平成24年12月11日
日本原子力発電株式会社

敦賀発電所敷地内の破砕帯調査に関する
原子力規制委員会への質問状の提出について

「公開質問状」

B6-1断面図

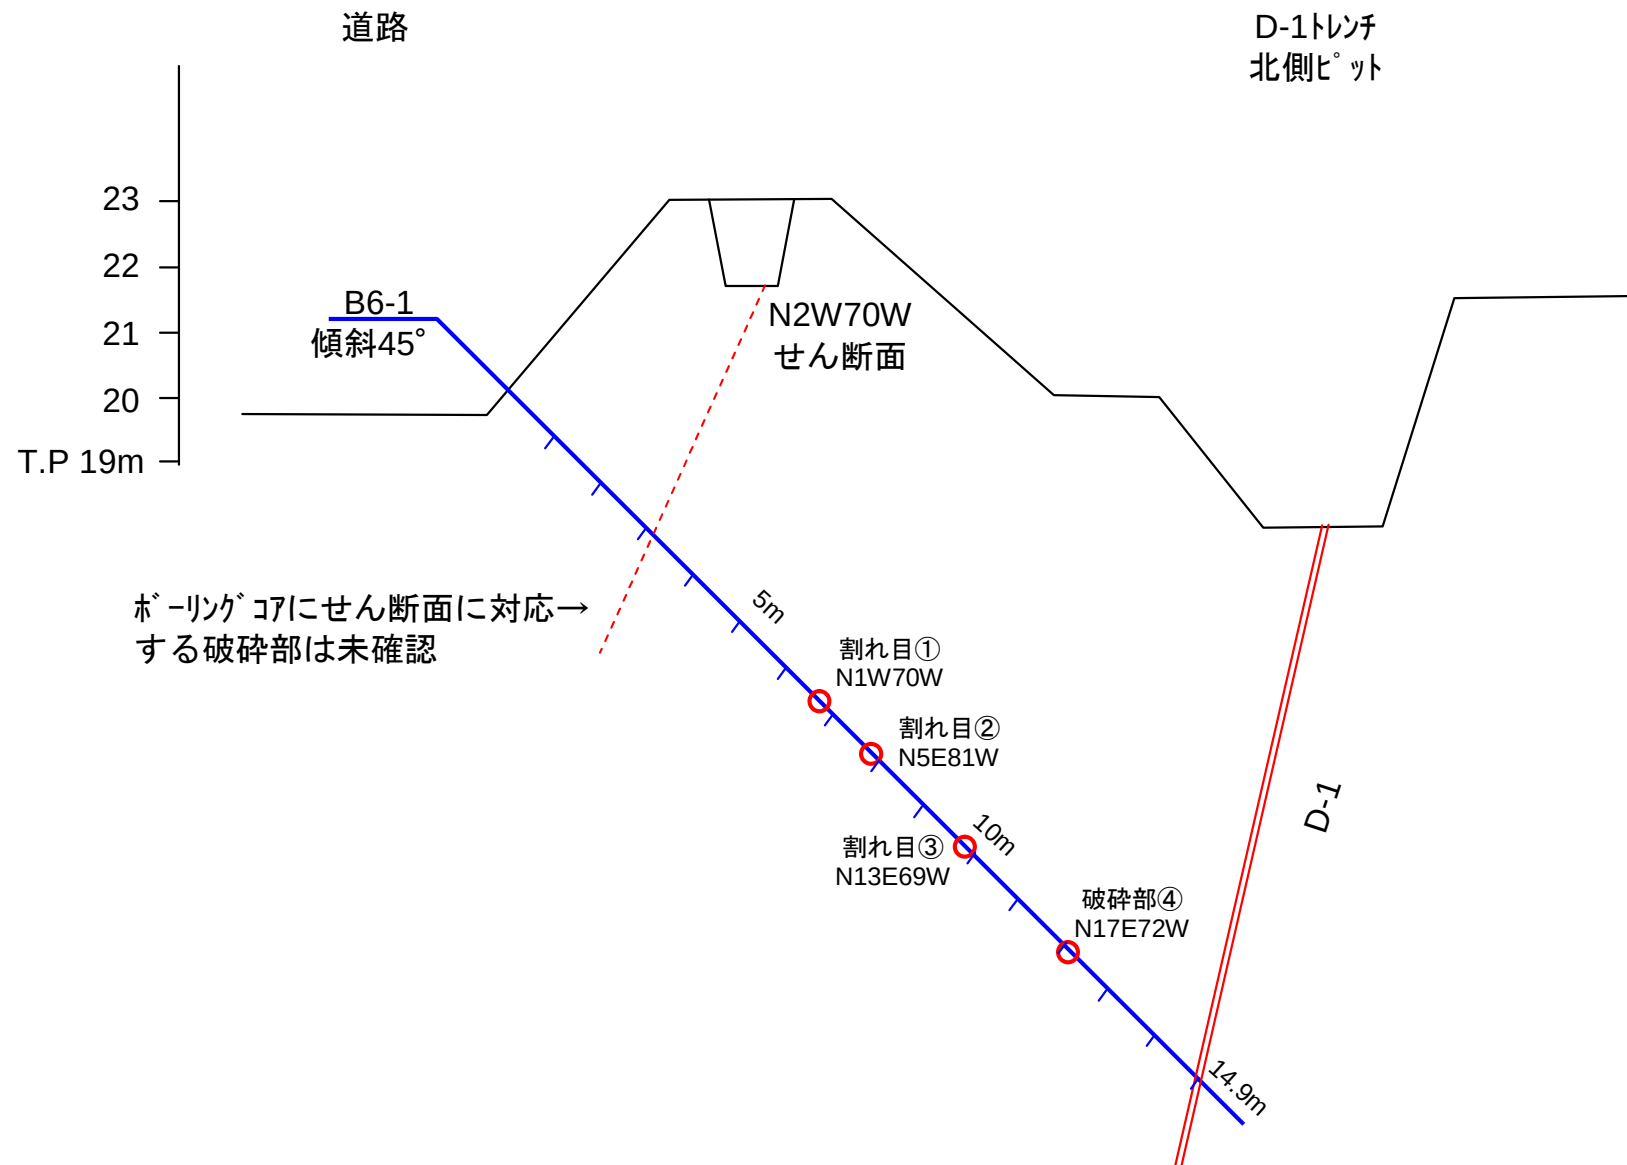
(2) せん断面は擁壁に延長する可能性があるとの指摘がありましたが、せん断面下方で実施した傾斜ボーリング (B6-1 孔) に見られる割れ目等に連続すると結論付けた根拠をお教え頂きたい。(別添資料 7)

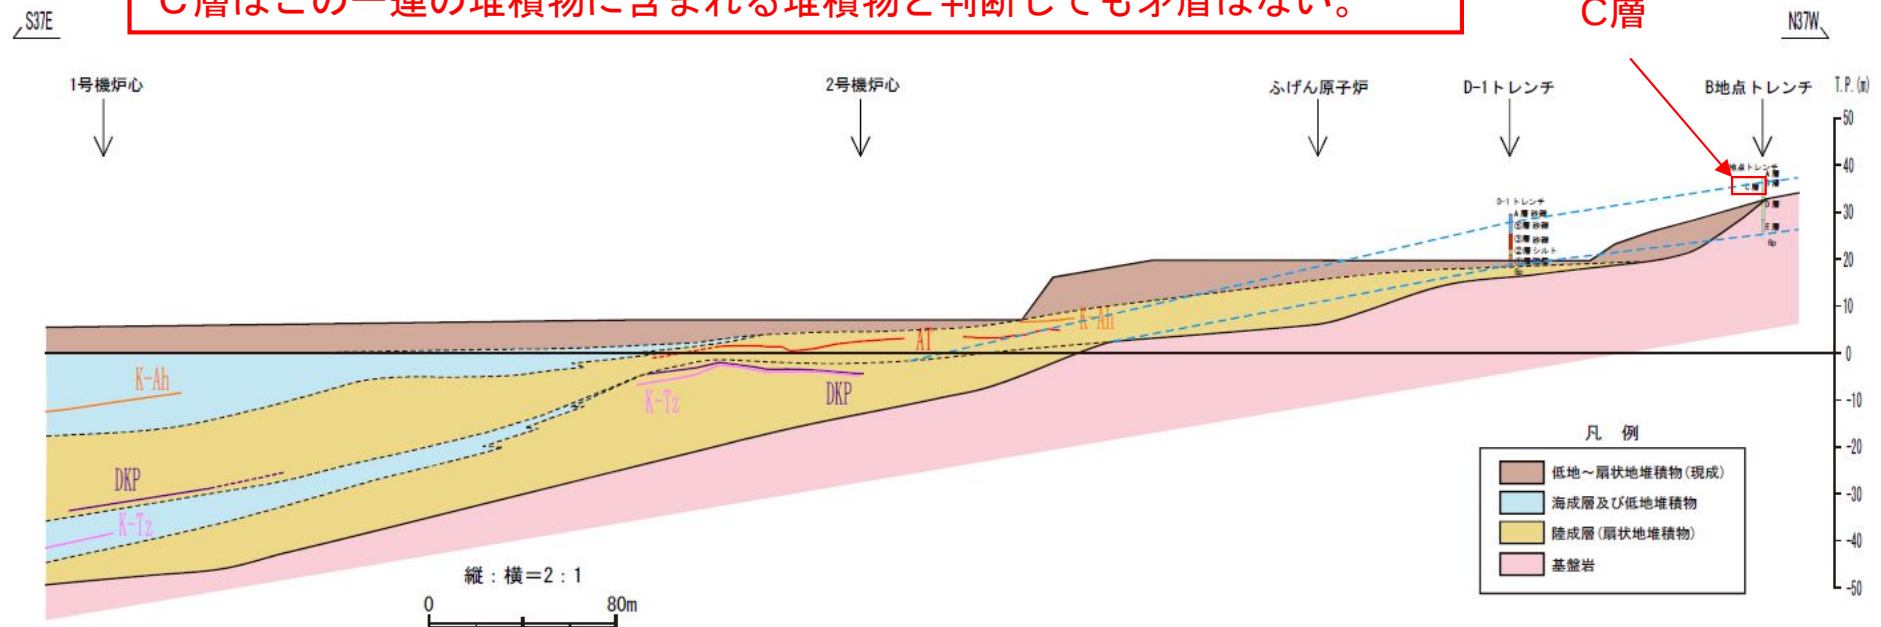
B トレンチに見られる C 層については、海成の砂層の可能性を想定した上で、浦底断層の活動性を議論されておりますが、河成砂層ではなく海成砂層と判断した地質学的根拠をお教え頂きたい。(別添資料 8)

C層はこの一連の堆積物に含まれる堆積物と判断しても矛盾はない。

海成層は2号機炉心付近までしか到達していない。

浦底断層沿いの谷は下流に向かって一様に傾斜する。この谷の傾斜に調和的に本流性の堆積物（陸成層）が覆う。
